Condens 8300i/8700i W - změny Instalace

Condens 8300i/8700i W - změny

Obr. 3 Čelní pohled (mm)

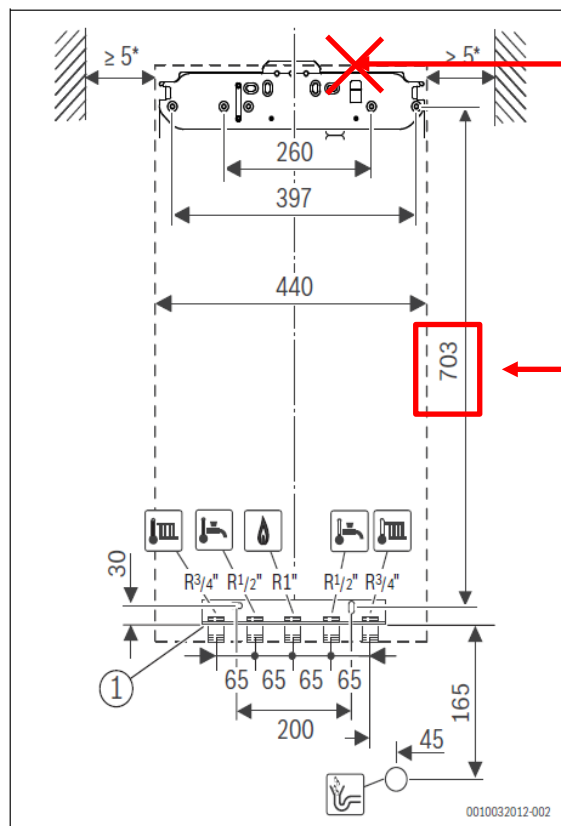
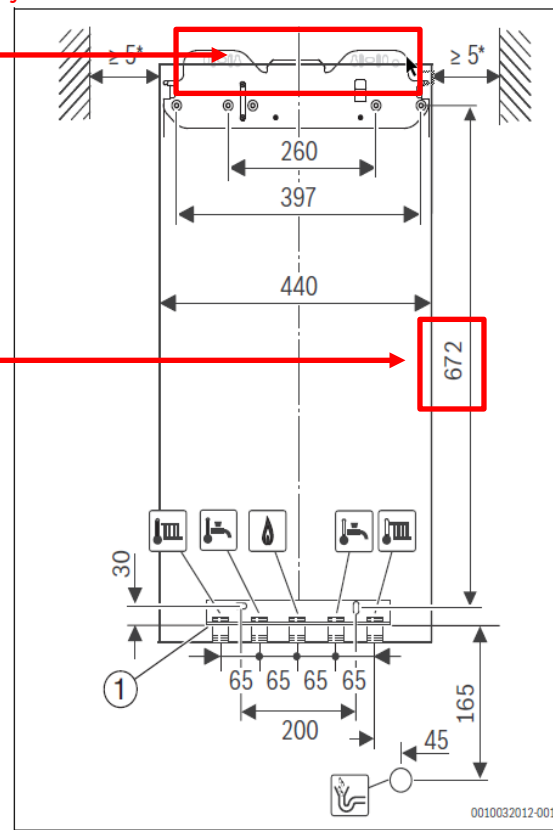
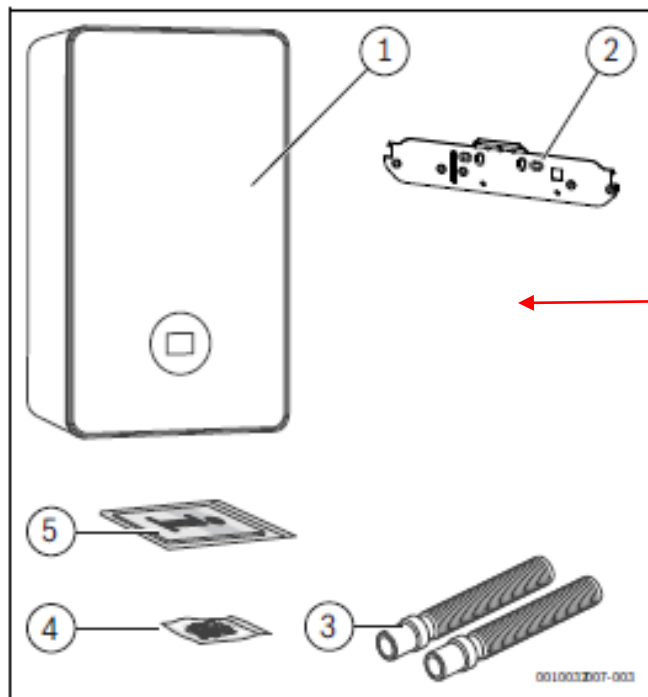
Odstranění přesahů ze záv. lišty

Důvod: Vizualní. Dříve tato část lišty přesahovala kotel.

Změna instalační výšky

Důvod: Zjednodušení instalace

Rozměry kotle se nemění

Obr. 1 Rozsah dodávky

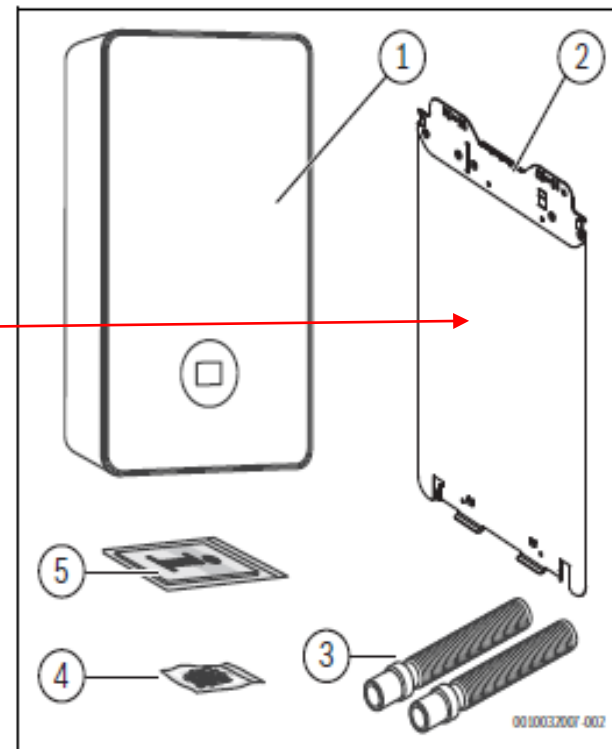
Upevňovací deska mezi závěsnou lištou a přípojovací lištou již není součástí dodávky.

Důvod: Upevnění hydraulických komponentů (vývody z kotle) umožnilo zjednodušení instalace a deska již není třeba.
